Krycí list ZBV

Název Stavby dle SoD: Okrružní křižovatka sil. II/101 ulic Mostní s Třídou Legií a ulicí Třebízského v Kralupech nad Vltavou Název stavebního objektu/provozního souboru (SO/PS): SO 101 - I.a ETAPA - Opatření na silnici II/101, včetně OK (investor SÚS Sk)	Číslo SO/PS / / pořadí Změny SO/PS: SO 101/003	Číslo ZBV: ZBV 7.3
---	---	--

Číslo ZBV:	ZBV 7
Název stavby:	Okružní křižovatka sil. II/101 ulic Mostní s Třídou Legií a ulicí Třebízského v Kralupech nad Vltavou
Název stavebního objektu / provozního souboru (SO/PS):	SO 101 - Ia. ETAPA - Opatření na silnici II/101, včetně OK (investor SÚS SK)
Číslo SO/PS / číslo změny SO/PS:	101/3

1729,4 m²

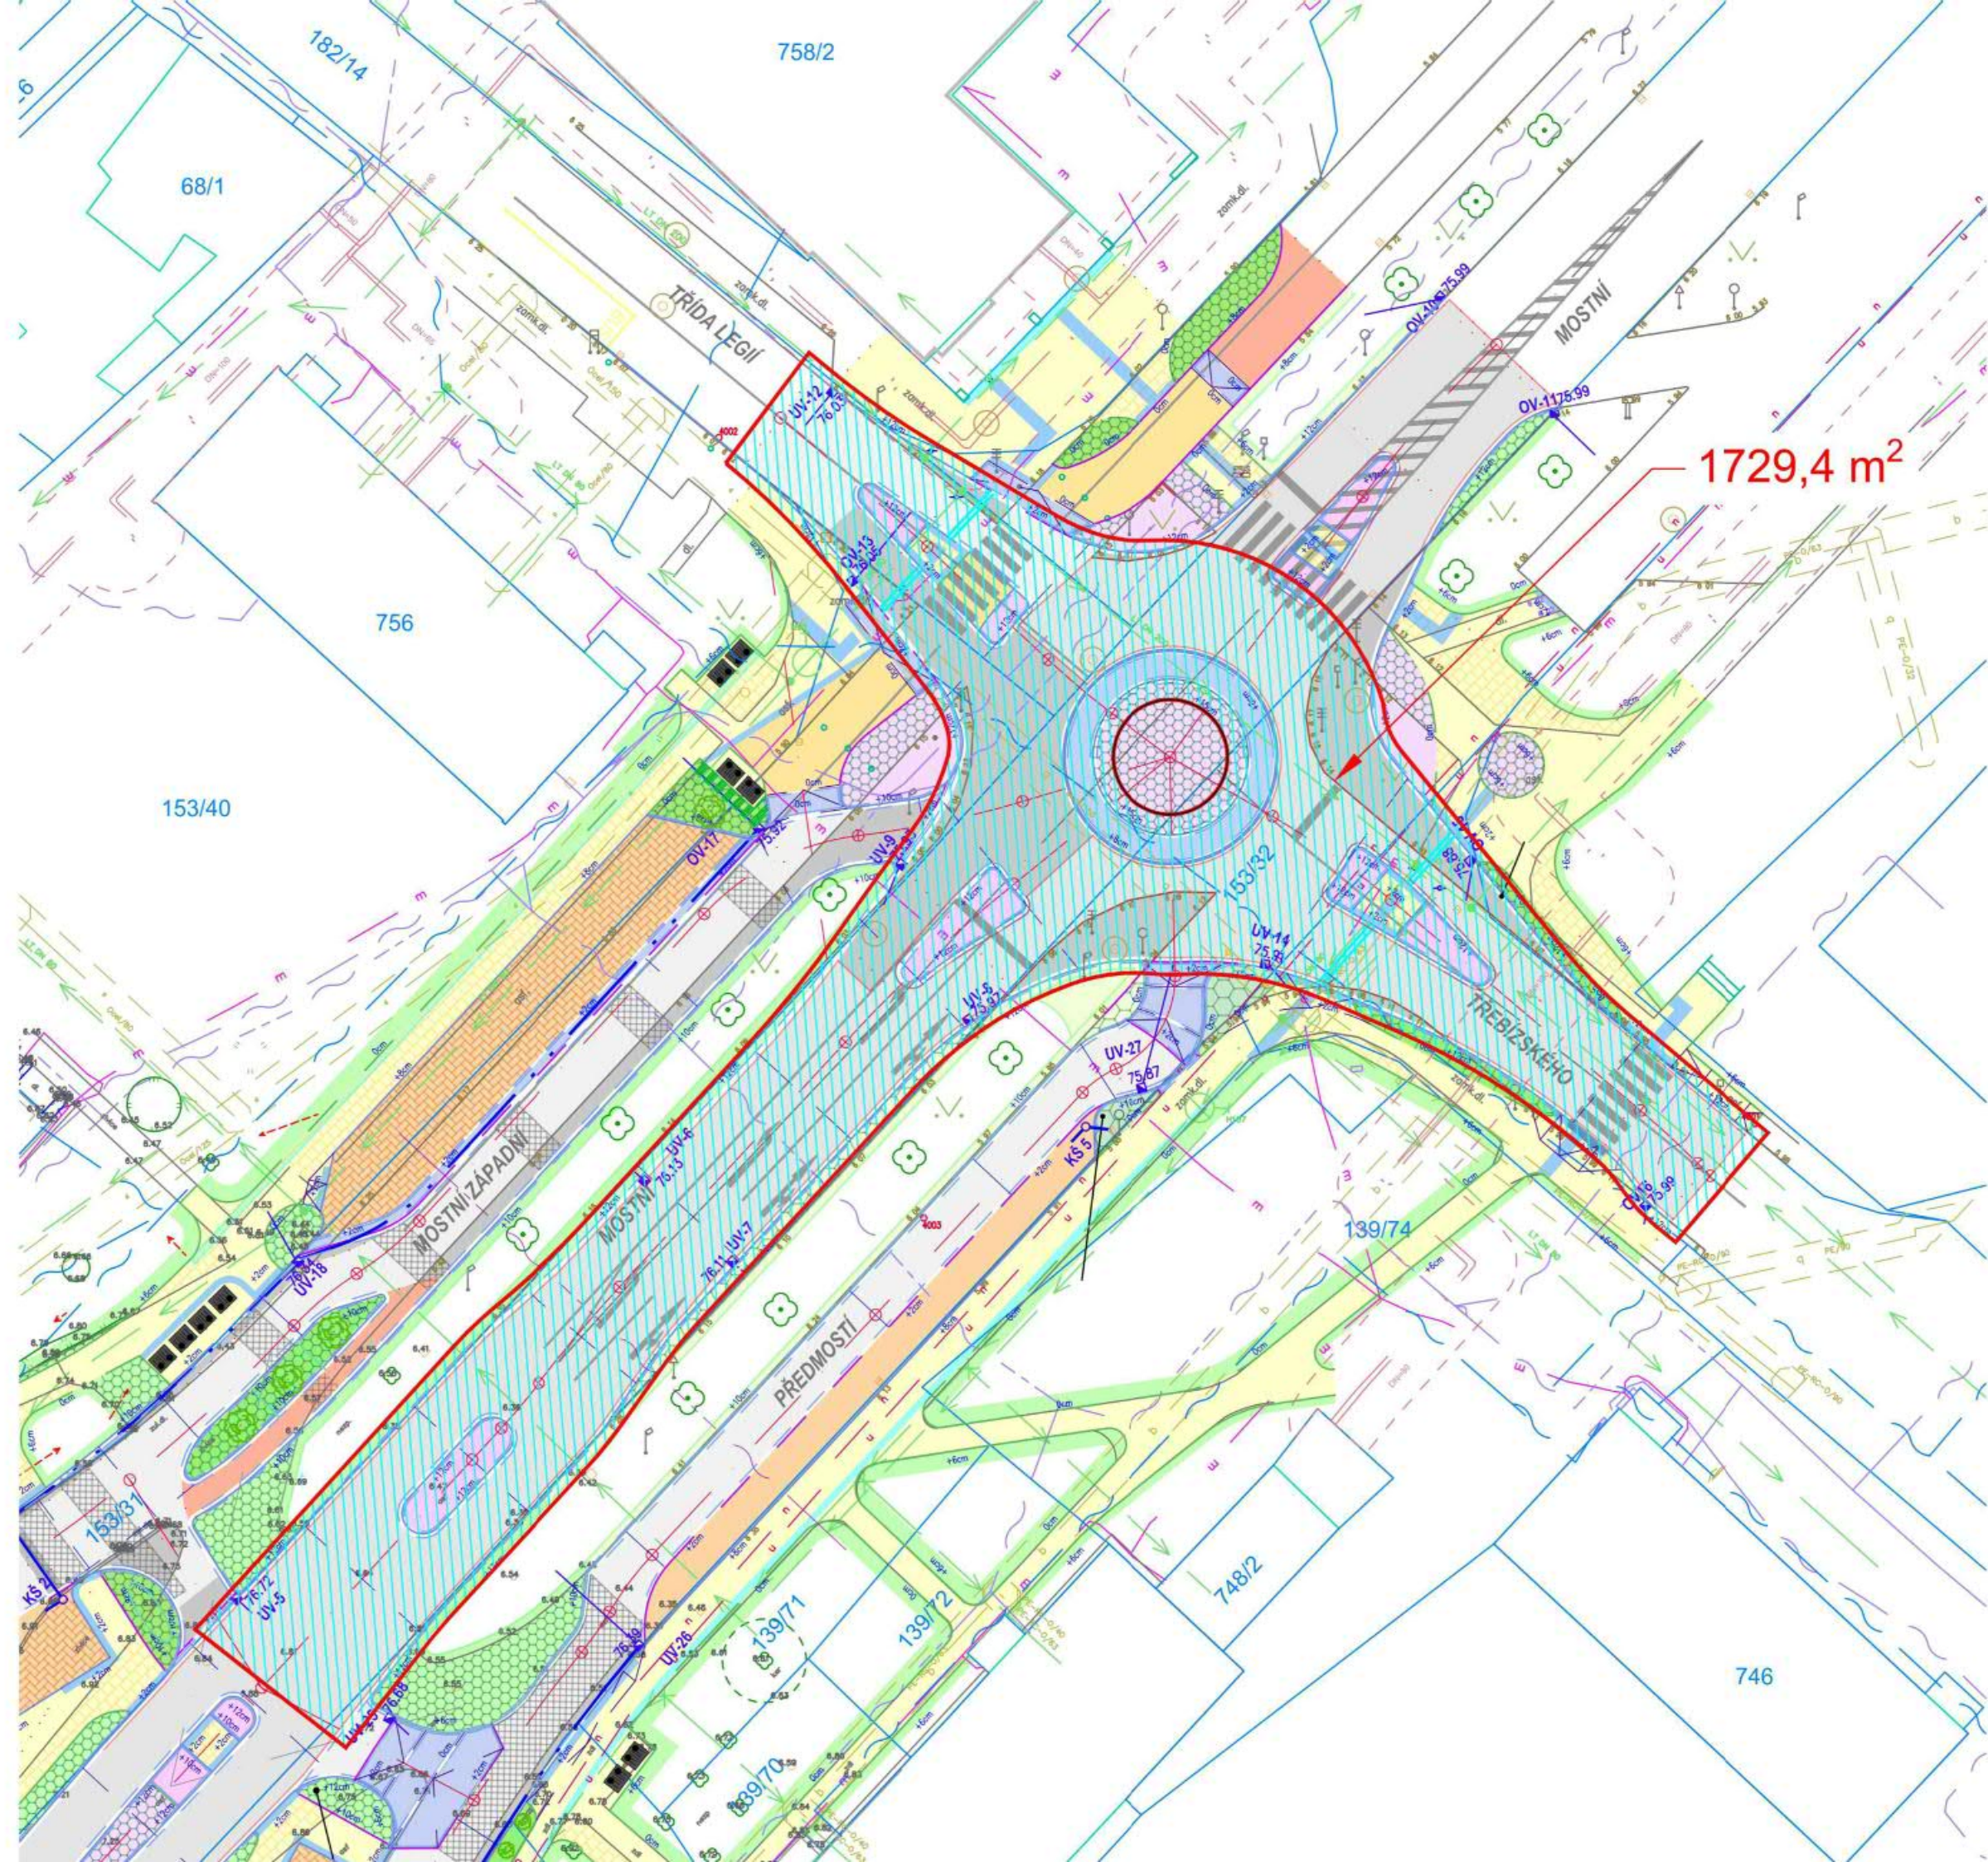
Poznámka k výpočtu ploch jednotlivých vrstev a hloubky sanace pro ZBV č. 7

SANACE 1729,4 m2, průměrná hloubka 0,71m

průměrná hloubka sanace dle protokolu zaměření skutečného provedení sanace je 1,25 m (odečet konstrukce - plná skladba - 540 mm) = 0,71 m hloubka sanace

A/ vozovka - plná konstrukce (rozšíření, po překozech) - změřeno ze situace	m2	257,260	plná konstrukce/ŠD 15 cm, SC 18 cm, VTM 8 cm, ACL 22 8 cm, SMA 5 cm
položky z rozpočtu : pláň - 269,6 m2 , ŠD 15 cm - 269,6 m2, SC C 3/4 - 304,76 m2, VTM 22 -341,44 m2			
B/ vozovka - rekonstrukce krytu - ložné a ohrusné vrstvy - změřeno ze situace	m2	940,500	ložná vrstva ACL 22 S + ohrusná vrstva SMA 16S vč. postřiků
C/ vozovka - rekonstrukce ohrusné vrstvy v ul. Třída Legii - změřeno ze situace	m2	84,000	postřik + ohrusná vrstva SMA 16S
Ostrůvky - plochy v komunikaci s kompletní sanací - změřeno ze situace	m2	133,500	
Plochy ze situace - celkem	m2	1 415,260	
Výpočet pro jednotlivé vrstvy konstrukce :			
zaměřená sanace - 1729,4 m2, zaměřená výměra jednotlivých ploch ze situace - 1415,26 m2 // rozdíl 314,4 m2			
výpočet rozšíření pro jednotlivé konstrukční vrstvy : rozdíl 314,14 m2 / 41 cm tl. konstrukčních vrstev (konstrukce ŠD 15 cm + SC 18 cm + VTM 8 cm) = 7,66 m2 na 1 cm tloušťky
